Oppdrag: **Varegga III - Lundamo
Kvernhusdalen kvikkleiresone**

Emne: **Detaljregulering - Geoteknisk kontroll
Stabilitetsberegninger**

Oppdrag- /
Rapportnr. **411793 - RIG-RAP-003**

Tegningsnr. RIG-TEG-004

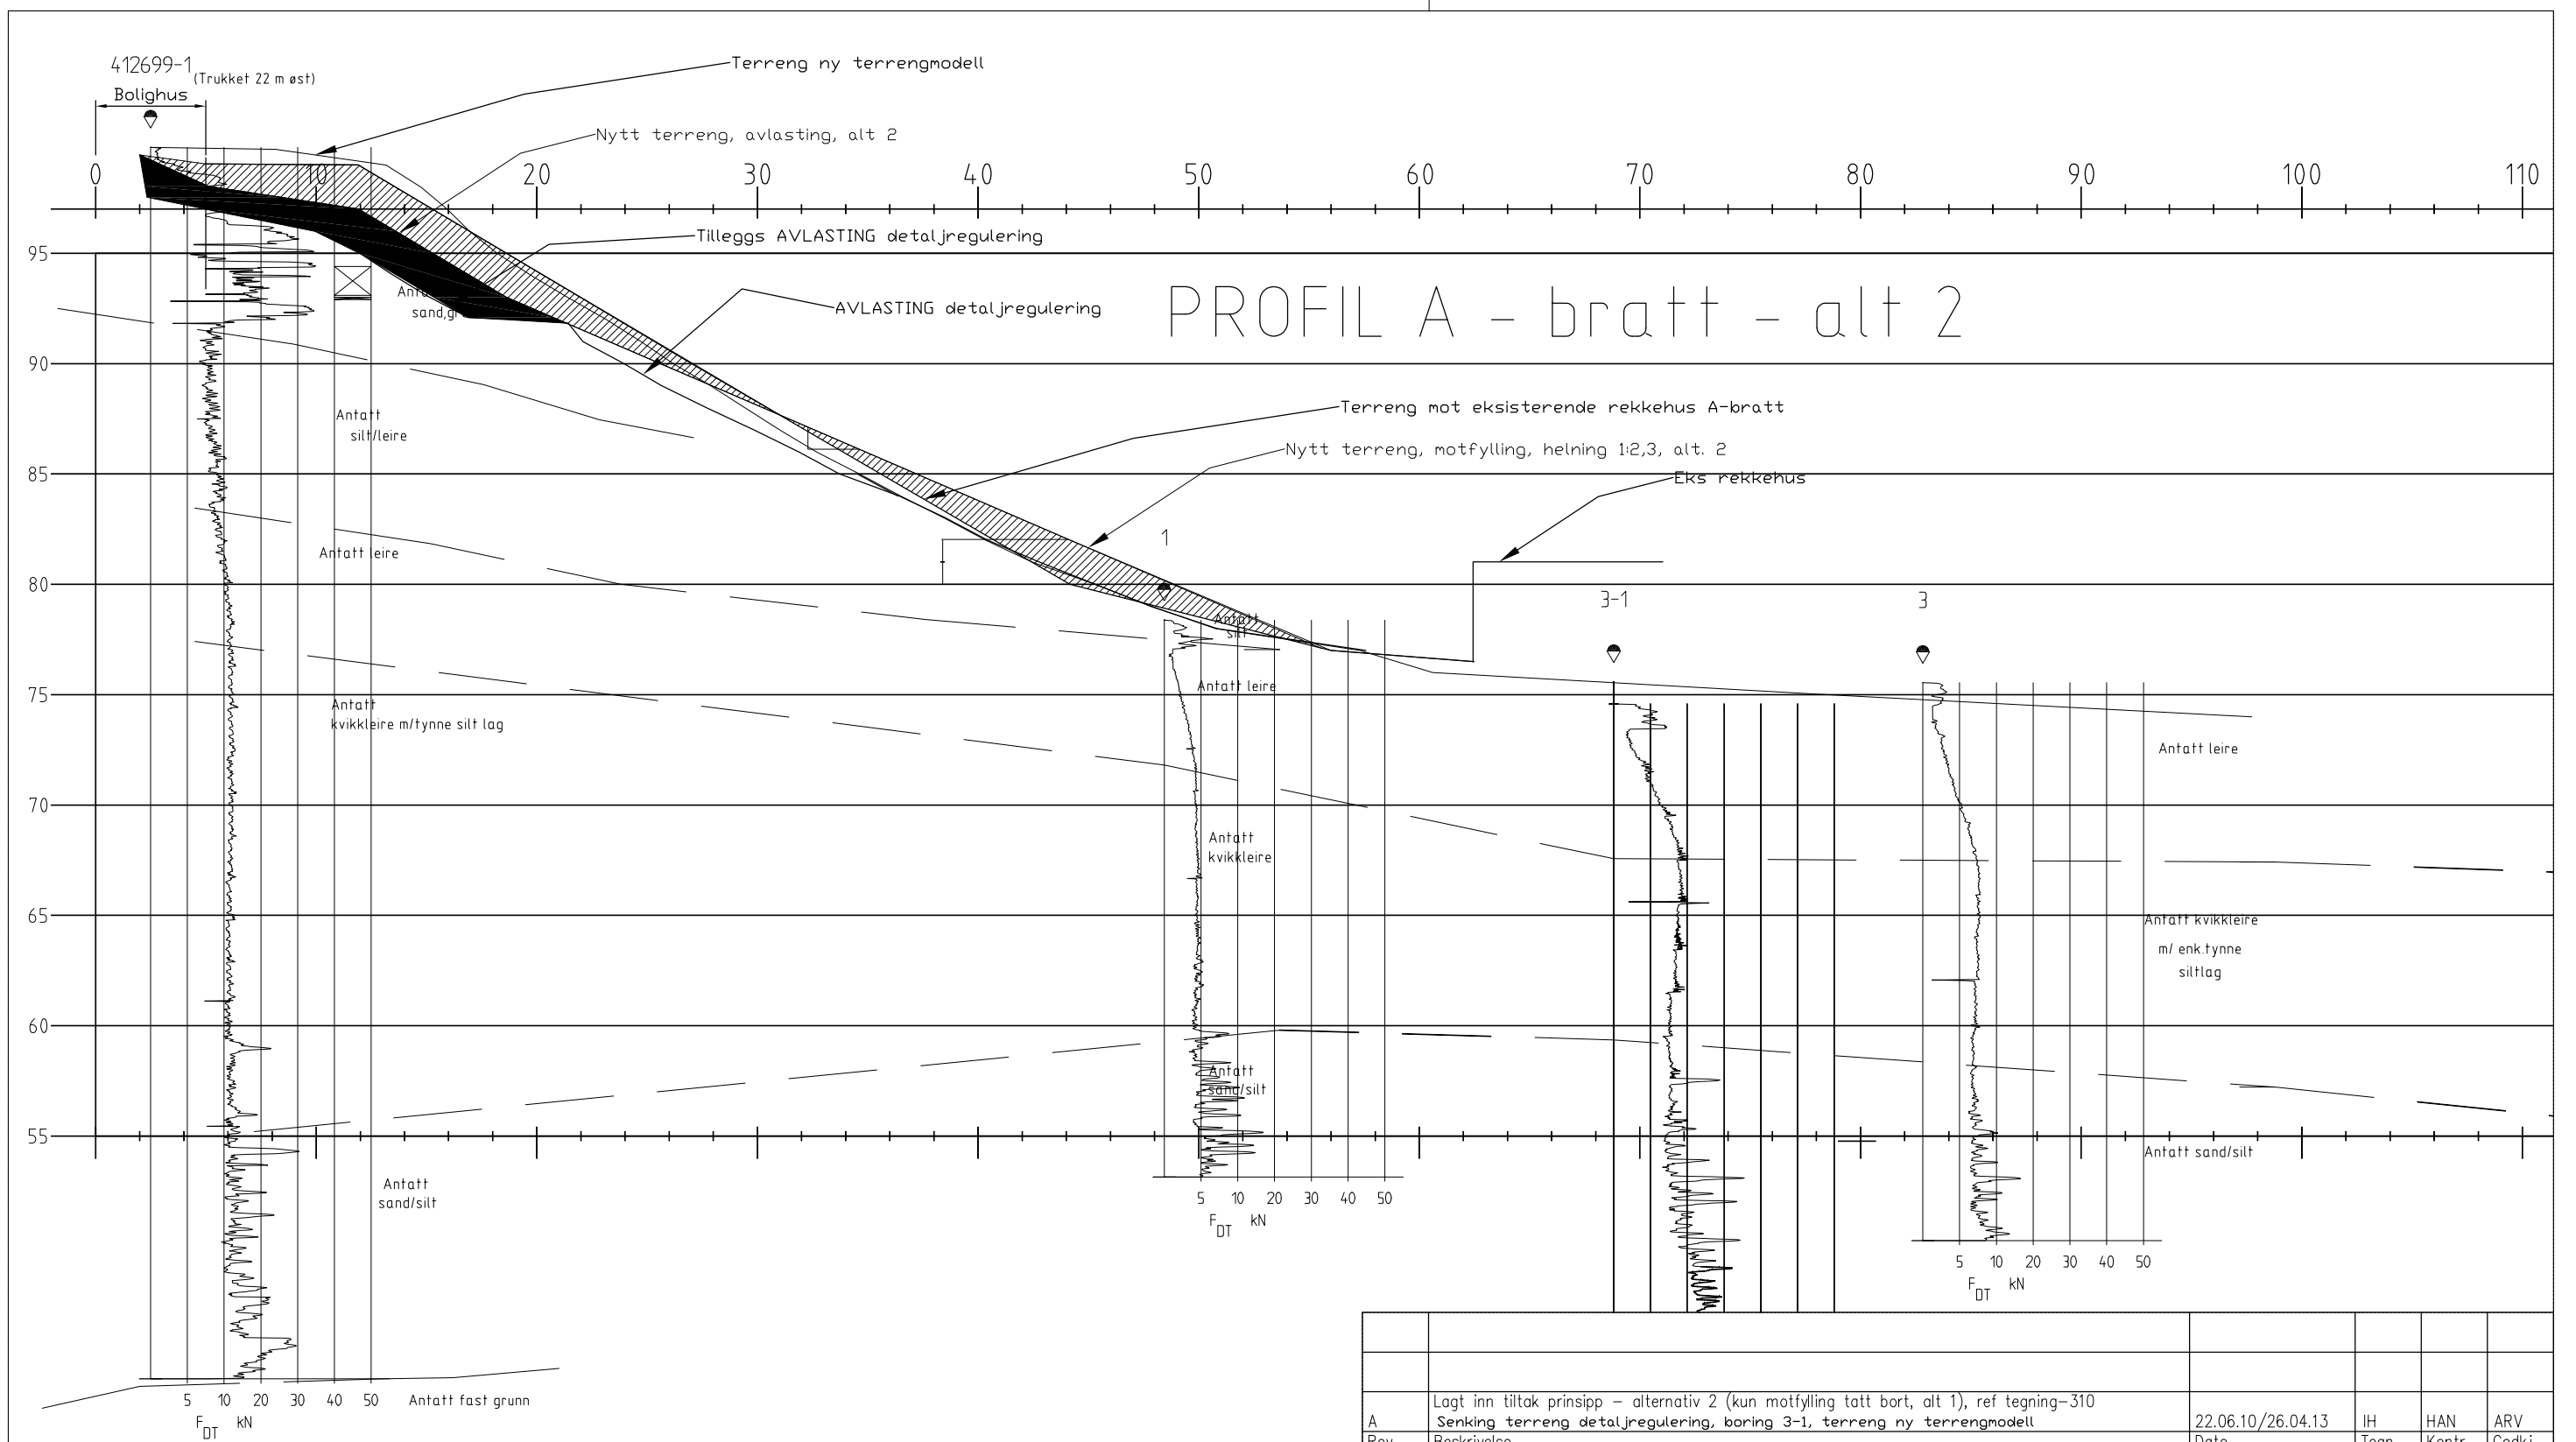
Planlagt terrengoppfylling/motfyllingen i nedre del av skråningen opp mot Nordstu er større enn de skisserte motfyllingene som vurderes som et minimum i vårt notat 411793-RIG-02/9/. Se profiler A-bratt til C tegning -102 til -105, reviderte landskapsplan med snitt i vedlegg 1 og veilinje 61000 tegning C2, vedlegg 3 som viser opptil ca. 4 m oppfylling for veien. Stabiliteten vurderes derfor å være i varetatt for profil C-C, A/C og A da økt motfylling vil bedre stabiliteten i ovenforliggende skråning.

Planlagt avlasting på topp skråning er også i tråd med eller større enn tidligere planer. Med økt motfylling som vist i profil A/C tegning -104 kan avlasting på topp skråning i profil A/C reduseres, slik at bolig med gr/br 215/48 påvirkes minimalt av tiltaket.

Reviderte terrengprofiler Nordstubeekken, NVE – med
skisserte sikringstiltak

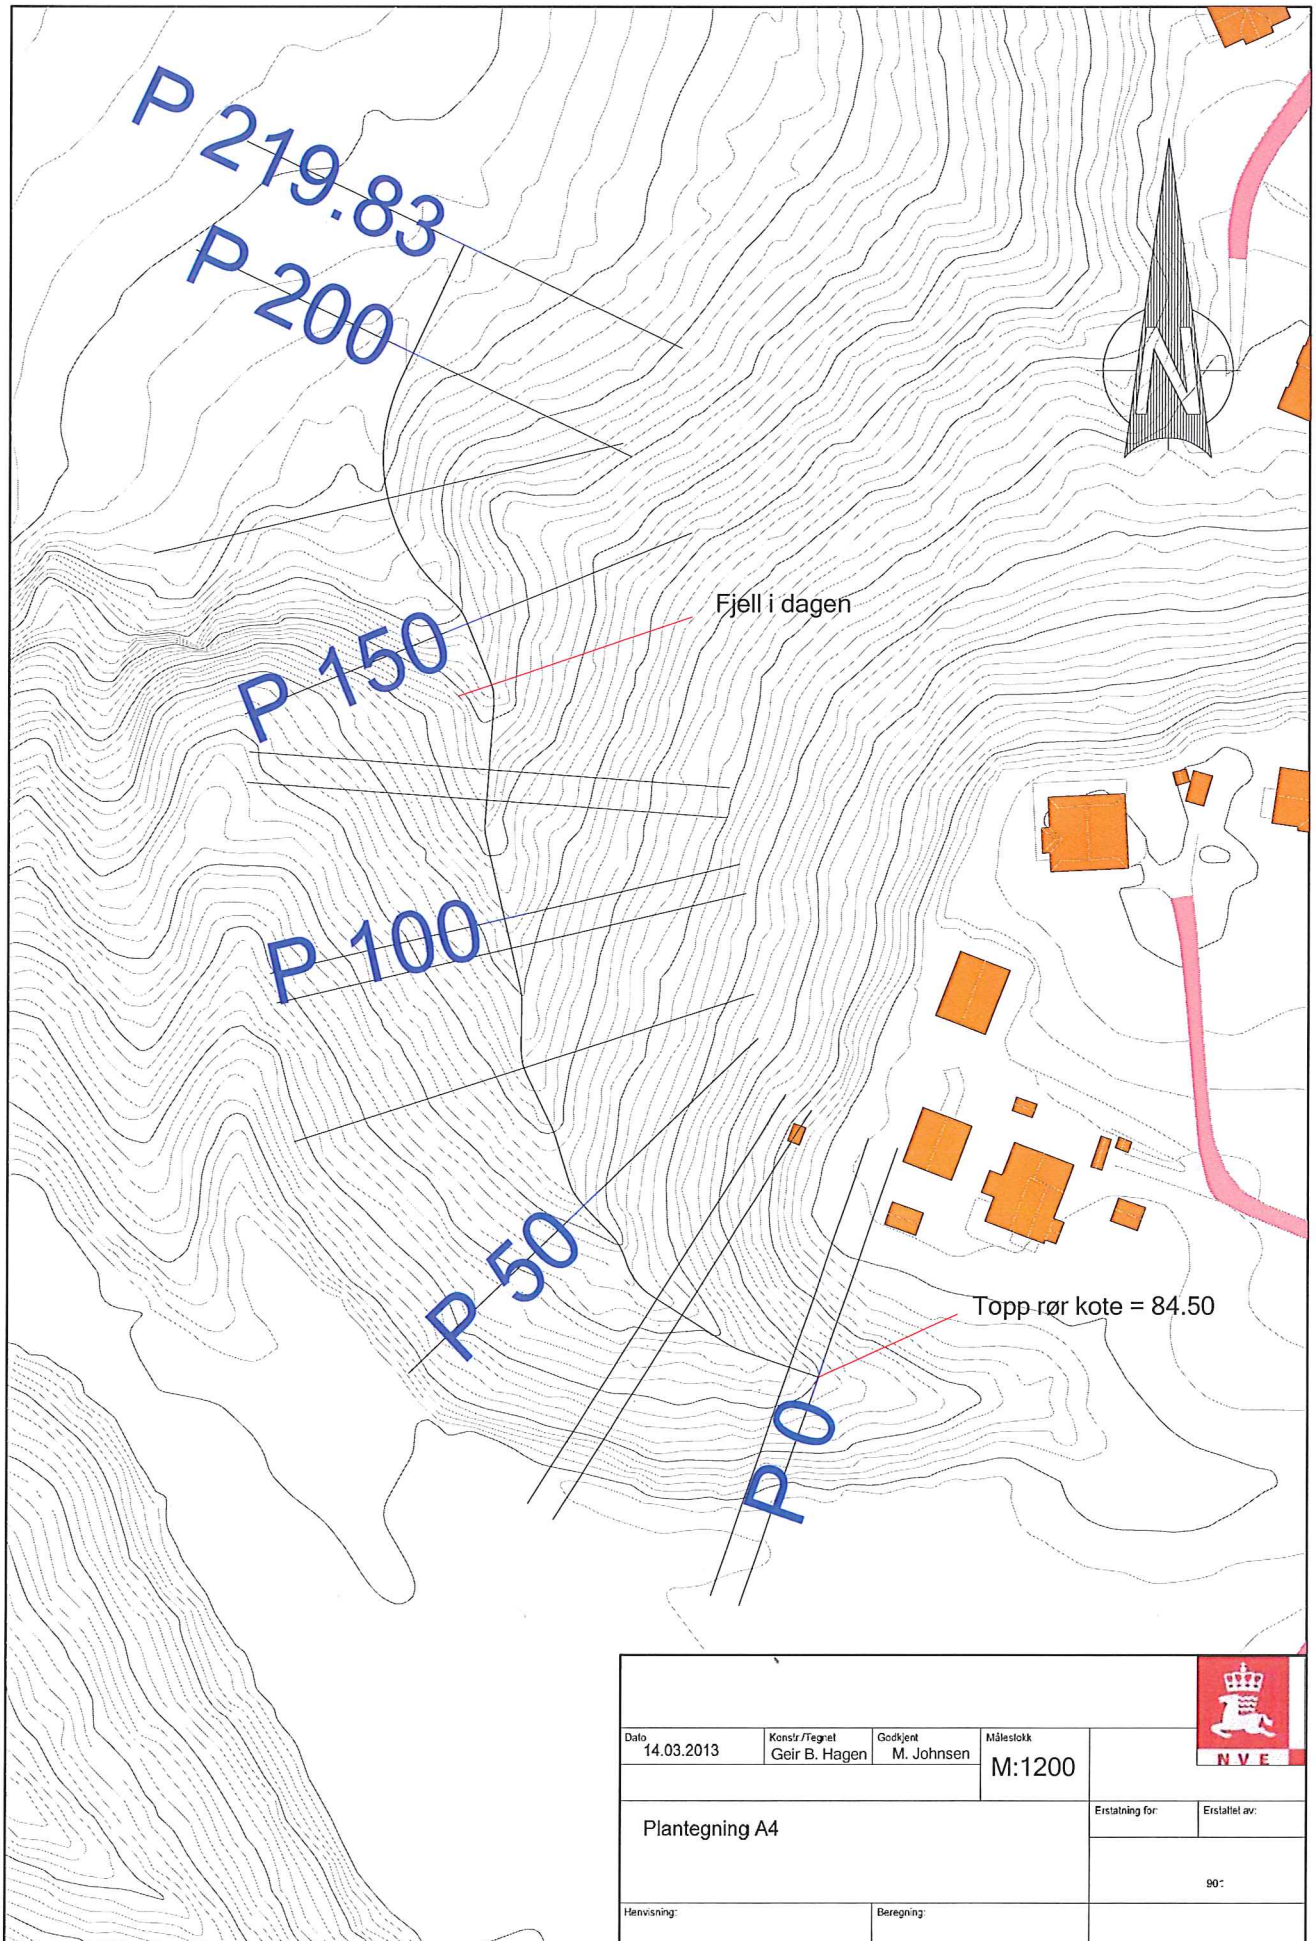
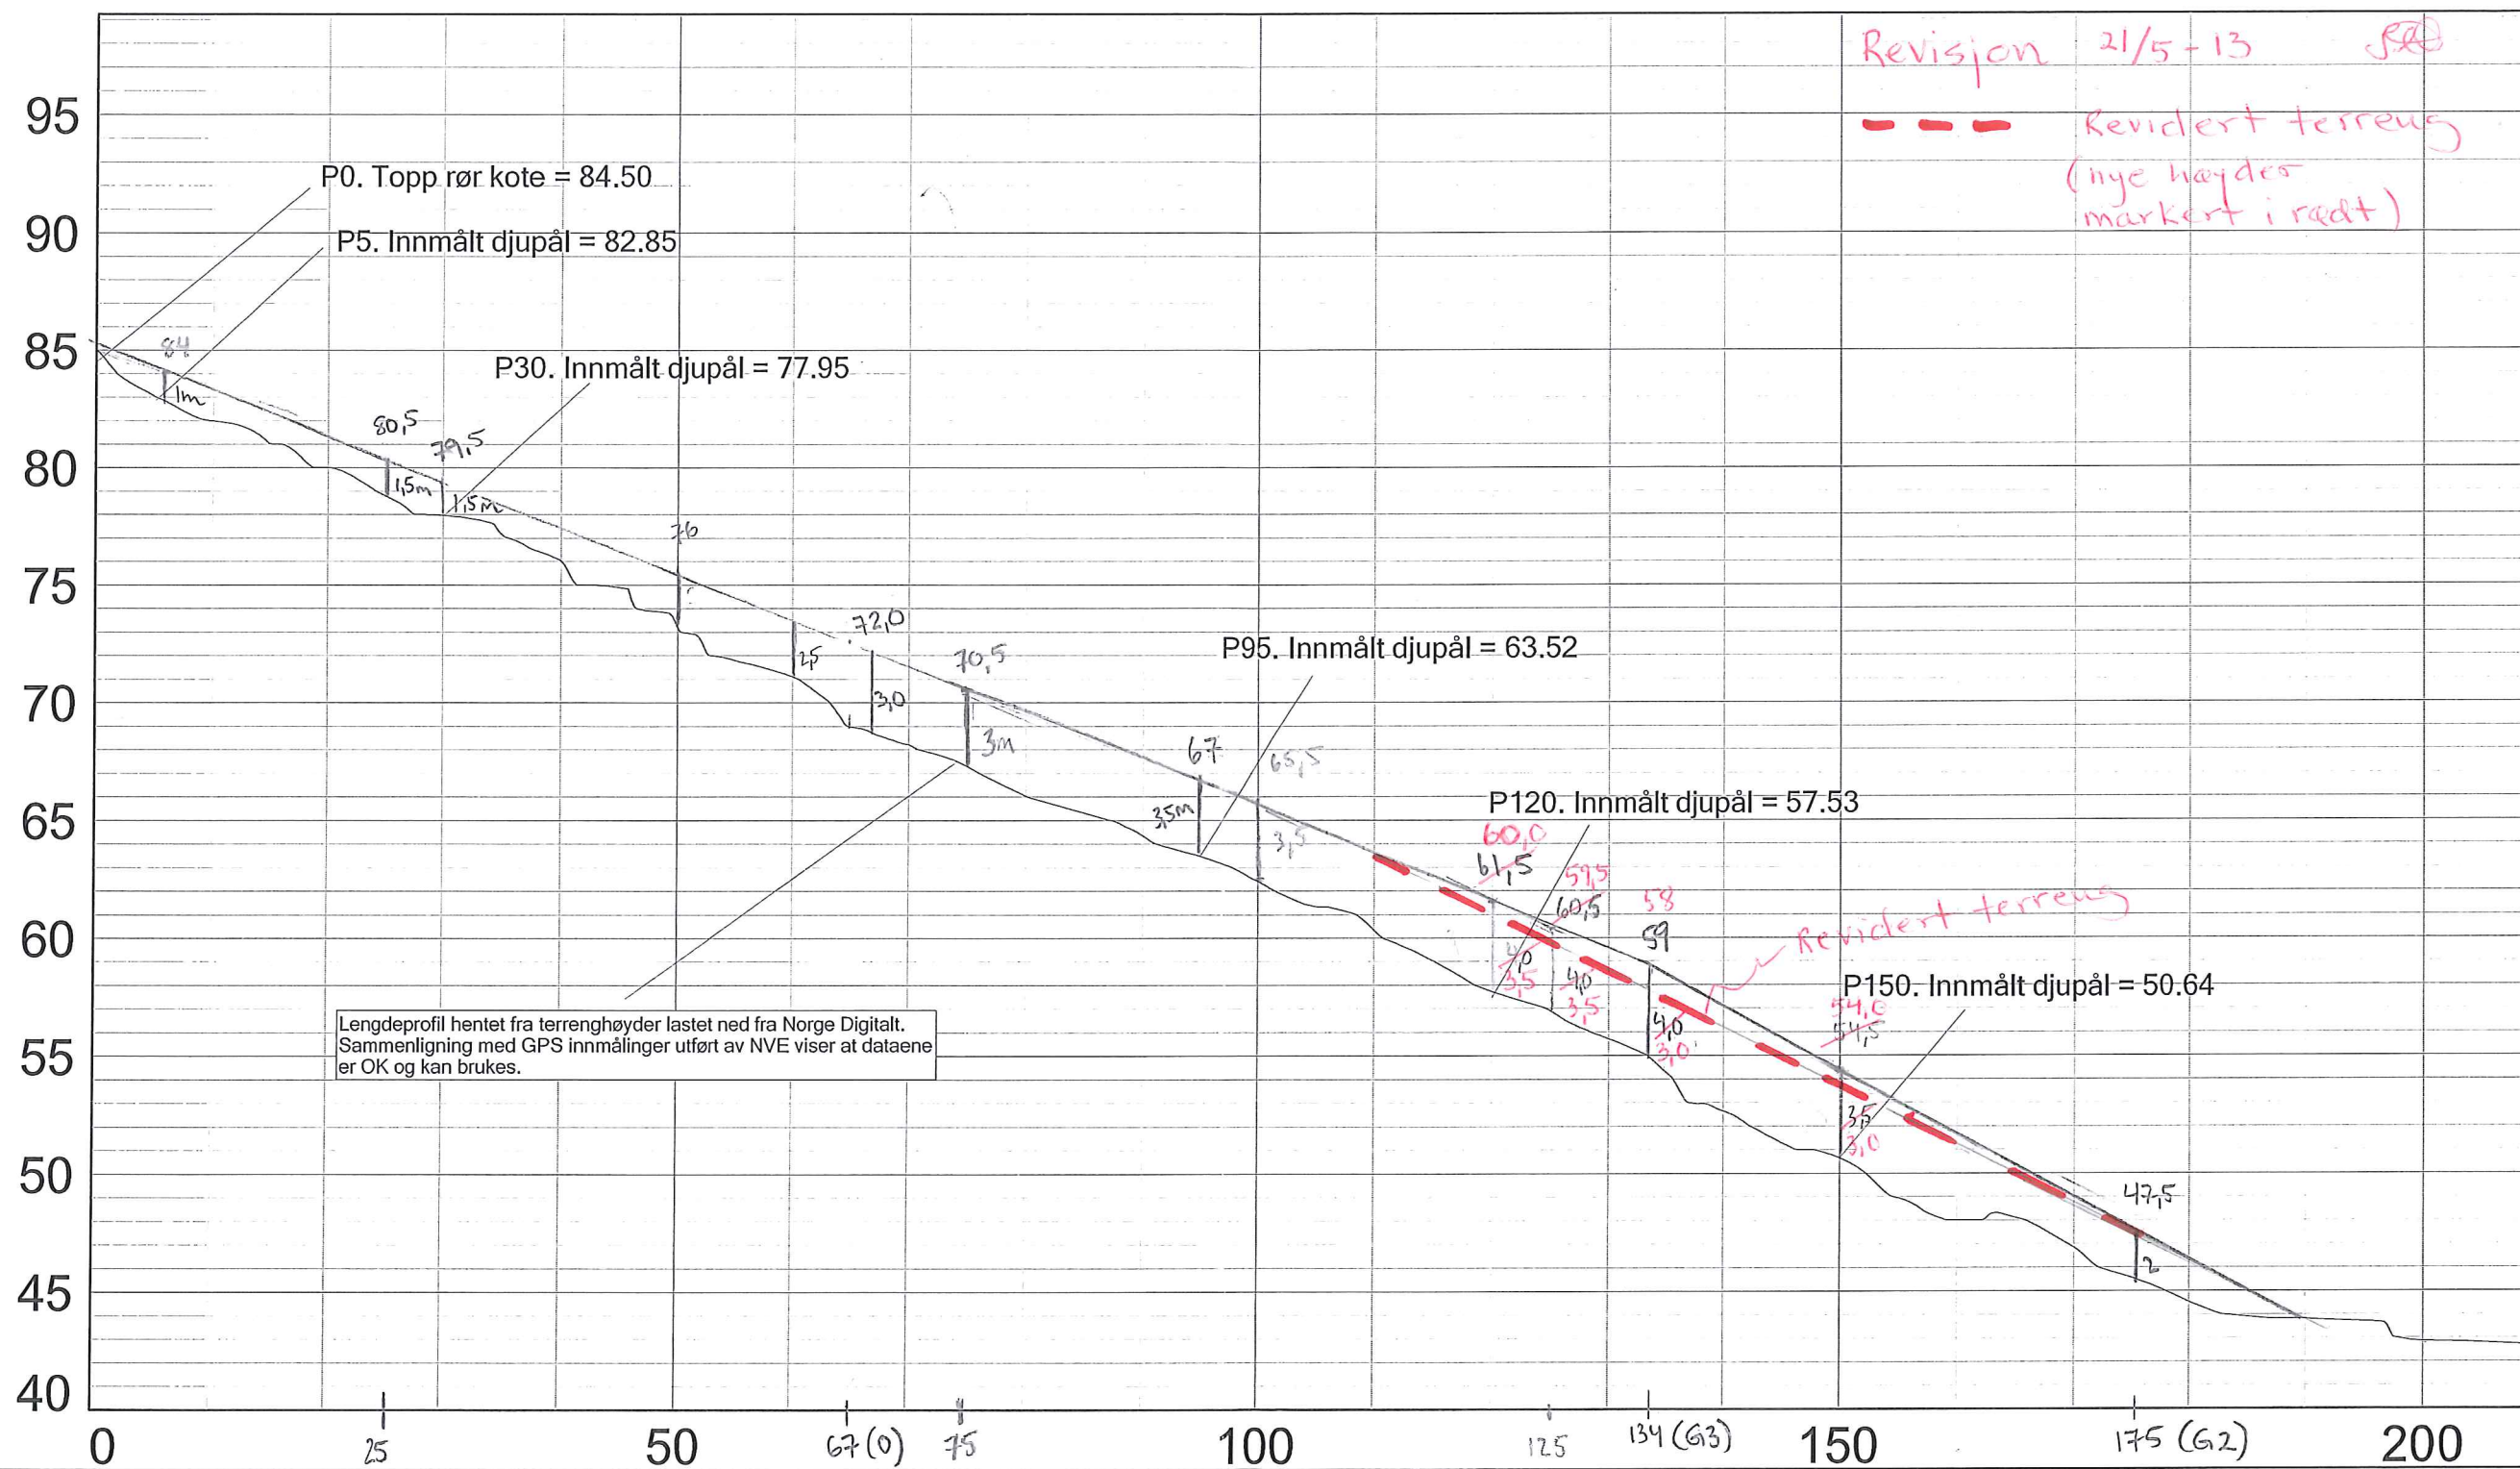
Vi fikk i 2010 oversendt utkast til planer vist i NVE-rapport 201002983-4/12/. Planene viste noe mindre sikringstiltak enn beskrevet i våre skisser, ref tegning –004 og profiler G3 og O tegning – 106 og -107 fra 2008/2010 i tillegg var det uoverensstemmelser med kotehøydene.

På bakgrunn av nye oppmålinger i 2013 og nytt digitalisert kartgrunnlag fra Melhus kommune ble det utarbeidet reviderte terrengprofiler fra NVE som vist i vedlegg 5. Prosjektering av tiltak i Nordstubekken ble på bakgrunn av dette vurdert på nytt. I denne sammenheng ble det vurdert behov for supplerende stabilitetsberegninger for kontroll i 3 profil; G3', O og O2, se tegning – 110 og -111. På bakgrunn av beregningene ble foreløpig behov for oppfylling skissert som vist på planene til NVE i vedlegg 5 og plantegning – 005.

Beregninger viser at de kritiske flatene i $\alpha\phi$ -analysen går ut midt i skråningen i nivå med kvikkleirelaget. Tidligere skissert oppfylling i Nordstubekken oversendt NVE er derfor noe knapp i øvre del, der det ikke er planlagt avlastning på topp, men den kan reduseres i nedre del pga. økt avlastning på topp.

Revidert omfang av motfylling er vist på plantegning tegning – 005 og på reviderte skisser i vedlegg 5. Endelig utforming av motfylling i Nordstubekken kan evt. vurderes på nytt på bakgrunn av valgt utforming på topp skråning i samarbeid med grunneiere og LARK eller ønske om evt. ytterligere oppfylling i Nordstubekken. Evt. endringer i planene må forelegges geotekniker for kontroll.
